# MEMOIRE EN REPONSE SUITE AU PROCES VERBAL DE L'ENQUÊTE PUBLIQUE (02/05/2023 - 02/06/2023) DU 5 JUIN 2023

ENERGIE PARNAC LES CINQ ROUTES SAS - PC n°0361502250006  
Arrêté Préfectoral d'Enquête Publique du 4 avril 2023

Date : 12 juin 2023

Commune : Parnac (36)

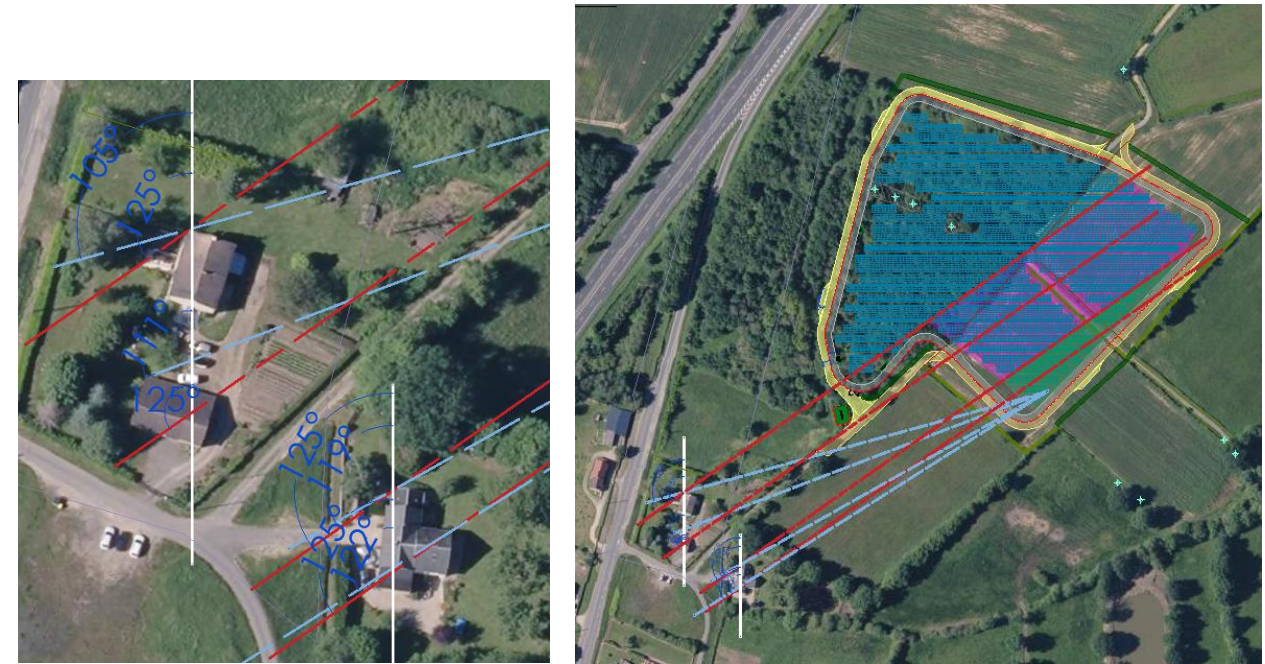
**Observation** de M et Mme HERNANDEZ qui se déclarent inquiets pour le bruit, les problèmes visuels et souhaitent la mise en place de haies arbustives efficaces.

Concernant la crainte sur **les nuisances sonores**, le transformateur le plus proche se situe à plus de 100 m des habitations (voir carré en pointillés roses sur la carte-ci-dessous).

Le bruit d'un transformateur est causé par la magnétostriction. Ce phénomène est une caractéristique inhérente du transformateur et ne peut être complètement éliminé avec la distance mais fortement réduit. L'intensité sonore du transformateur dépend de sa puissance de fonctionnement, avec pour valeur générique de 65 dB(A) en considérant la référence suivante : transformateur de 3.35 MVA – ORMAZABAL. Par ailleurs, la disposition des postes électriques proposée dans le permis de conduire respectent une distance de 100 m du voisinage parcellaire habité.

Les onduleurs émettent un son inférieur à 70 dB(A) ([SMA 150 kW](#)), ils se situent en bout de tables photovoltaïques ou à côté des postes. Ils se situent donc à plus de 100 m du voisinage d'habitation et émettent un son moins prononcé que le transformateur à l'entrée sud du parc.

À 100 m, la perception d'un équipement perd ainsi 40 dB, soit un son perçu maximum de 30 dB(A). Selon le graphe d'échelle sonore, ces 30 dB correspondent au bruit nocturne rural. De plus, à titre de référence, une autoroute se doit de respecter un niveau sonore de 59 dB maximum en journée pour les habitations environnantes. wpd, par l'intermédiaire de sa filiale Energie Parnac les 5 Routes, si nécessaire, pourra réaliser une modélisation sonore et une vérification réelle afin de qualifier le respect des émergences réglementaires de l'article R. 1336-7 du code de la santé publique.

Figure 5 : Evolution de l'espace boisé au sein du site d'étude avec des photographies aériennes de 1999 (à droite) et 2020 (à gauche)  
(Source : Remonter le temps - ign.fr)

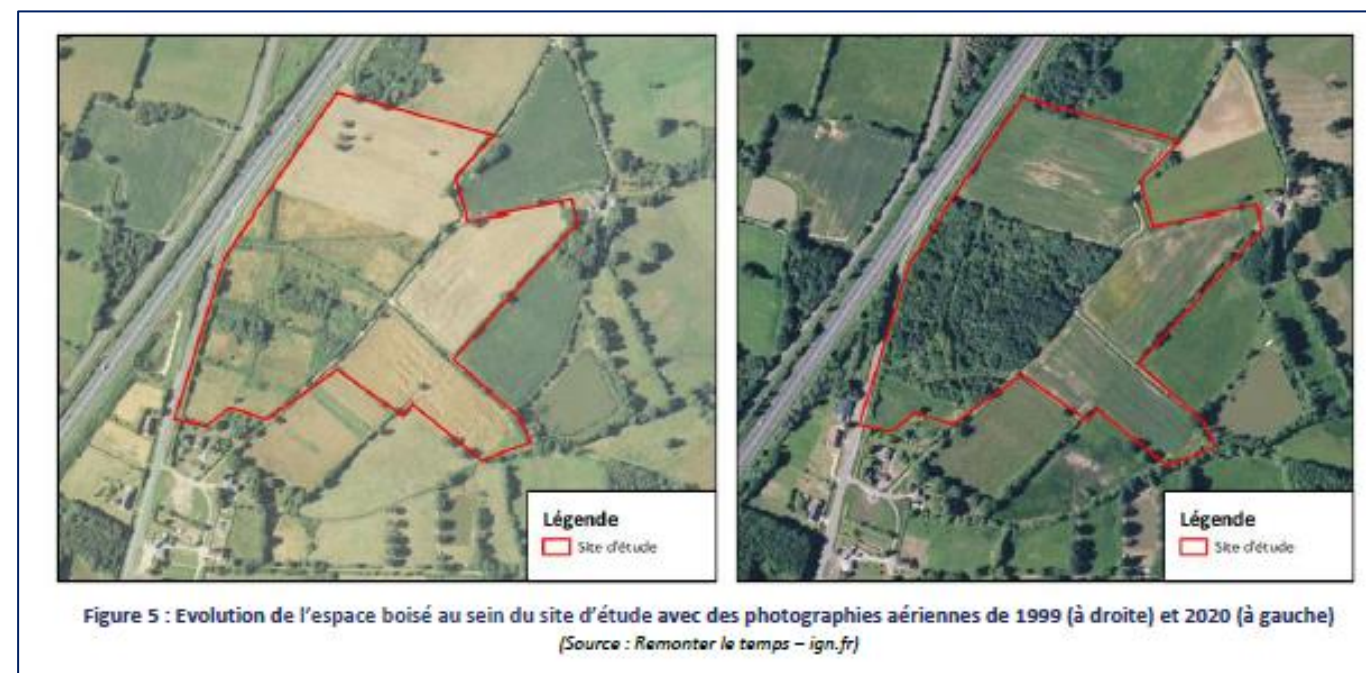
N°3 : lettre de Mme et M KING Carol et Nicolas qui sont préoccupés par la destruction d'une partie boisée et proposent des solutions de reboisement et d'entretien du parc

En premier lieu, il convient de rappeler le contexte de la zone du projet, initialement dédiée à l'implantation d'entreprises dans la carte communale de Parnac. Faute de projets d'aménagement, celle-ci s'est progressivement enrichie depuis la fin des années 90.

Une partie du site devra en effet être défrichée dans le cadre du présent projet. La surface concernée se situe dans l'intervalle nécessitant une autorisation de défrichement. Cependant l'espace boisé en question est un jeune bois de moins de 30 ans, comme le montre les photographies aériennes suivantes. Dans ce contexte, aucune autorisation réglementaire ni compensation du boisement n'est demandée.
